Modulo per la presentazione delle osservazioni per i piani/programmi/progetti sottoposti a procedimenti di valutazione ambientale di competenza statale

ID: CRD. PROC. (ID_VIP/IDMATTM): 10844

TESTO DELLE OSSERVAZIONI

ALLEGATO alle OSSERVAZIONI all' IMPIANTO EOLICO denominato REMPILLO nel COMUNE di PITIGLIANO (GR). Composto da n. 5 immagini e n. 5 pagine

Immagine n. 5 Intervisibilità degli impianti eolici della provincia di Viterbo anche in quella di Grosseto, in particolare nel pitiglianese.

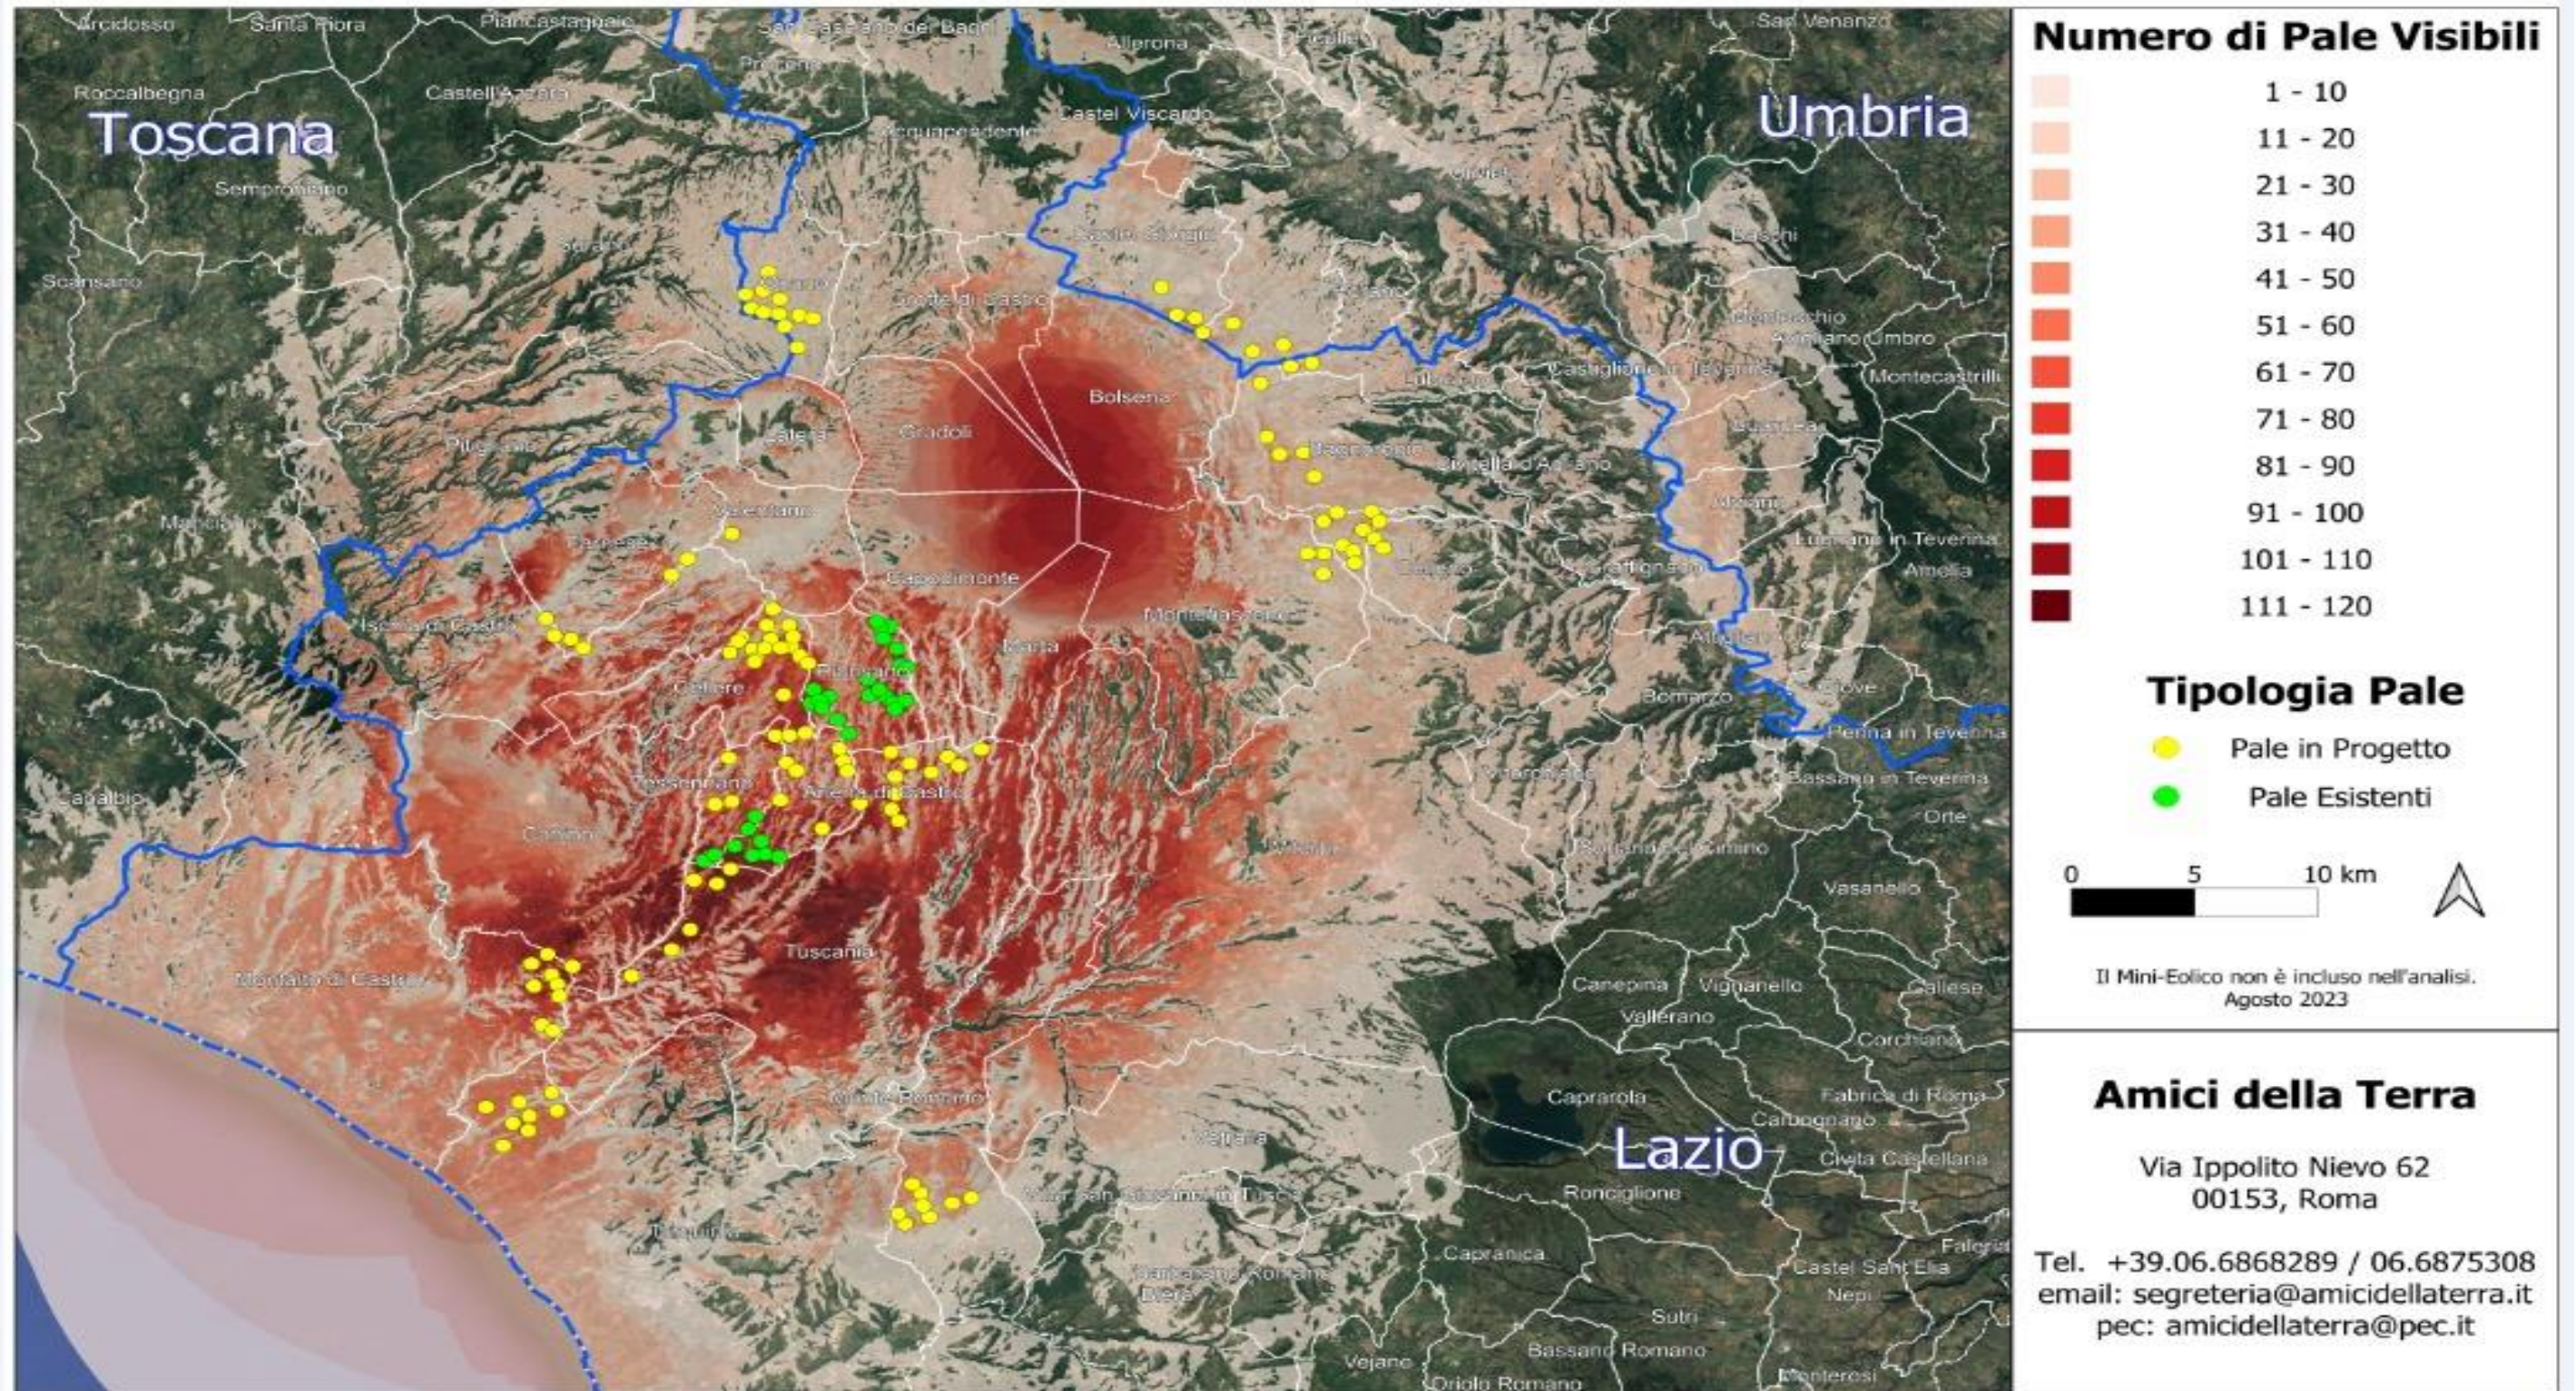
Quindi anche la Regione come Ente deputato dalla normativa nazionale a legiferare sulle aree idonee e non idonee si è espressa riguardo al fatto che abbia assolto ai doveri e alle quote stabilite dal PNIEC e in ambito regionale la provincia di Viterbo è stata quella con il più alto tasso di impianti FER tra tutte e quindi ormai satura ed il cumulo degli impianti FER installati, autorizzati e in progetto rappresenta una **elevata criticità per la sostenibilità ambientale di ulteriori eventuali iniziative.** L'impianto eolico “Rempillo” pur essendo “esterno al confine provinciale e regionale ma nelle sue immediate vicinanze (a soli 100 metri i primi due aerogeneratori) oltre ad impattare sul territorio e sulle economie di tre Comuni del Lazio (Farnese, Valentano e Latera) si trova nelle fasce di rispetto dei Beni di notevole interesse pubblico come si è evidenziate nelle Osservazioni nn. 1 e 2 e crea anche degli impatti negativi anche sui beni naturalistici come verrà dettagliato nell'Osservazione n. 4. Inoltre andrebbe a sommarsi al già enorme cumulo di impianti eolici e fotovoltaici e geotermici che già creano una elevata criticità ambientale nella provincia di Viterbo e interferiscono anche con il territorio toscano come si può vedere dalle immagini nn. 4 e 5
